Nábřeží řeky Svratky - Realizace protipovodňových opatření
města Brna – etapy VII a VIII (ORG 5344)

ZMĚNOVÝ LIST

ZL 34

ZM 022.02 Nová zaústění do koryta řeky - vodovodní výust DN 200
(staničení 38,4km)

ZMĚNA Č. 022.2. – Výúst vodovodu DN 200 u Rose v ř.km 38.444 na levém břehu

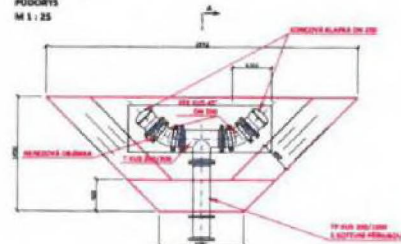
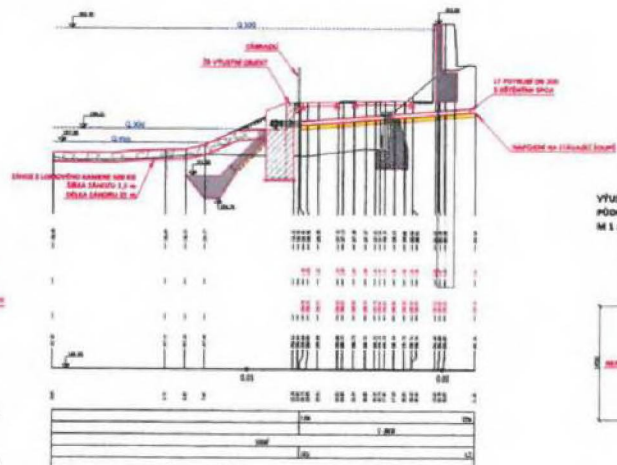
Během provádění stavby bylo ve staničení 38,4 zjištěno nové zaústění do koryta řeky, které není zohledněno v DPS. Jedná se o vodovodní výúst DN 200, která v případě havárií slouží k vypouštění řadu.

Jedná se o prodloužení stávajícího potrubí výusti vodovodu DN 200. Potrubí bude použito litinové s jištěnými spoji. Napojení na stávající potrubí bude přes waga spojku hrdo/příruba přímo na stávající šoupě. Potrubí bude ukončeno ve výustním železobetonovém objektu. Ve stěně objektu bude zabetonován TP kus 200/1000 s kotevní přírubou. Na přírubu TP kusu bude osazen T kus 200/200 a na každou stranu pak přírubové koleno DN 200 45° a koncová přírubová klapka. Každé koleno bude k objektu připevněno nerezovou kotevní objímkou. Každá objímka bude k objektu připevněna pomocí 4 závitových tyčí pr. 12 mm.

Výustní objekt bude železobetonový z betonu C30/37 XF3, XD3. Nadzemní část bude kopírovat sklon svahu. Výztuž bude provedena dle výkresové části.

Objekt bude zajištěn dvojicí kotev R51N délky 8,0 m. Alternativně lze použít mikropilotu 89/10 délky 8,0 m do vývrtu pr. 183 mm. Konce pilot budou spojeny pomocí dvou válcovaných U profilů 160 délky 1,8 m. Profily budou přivařeny ke kotvám. V čele objektu budou osazeny 2 válcované U profily 160 délky 1,0 m. Profily budou přivařeny k potrubí. Sklon kotev bude 45°.
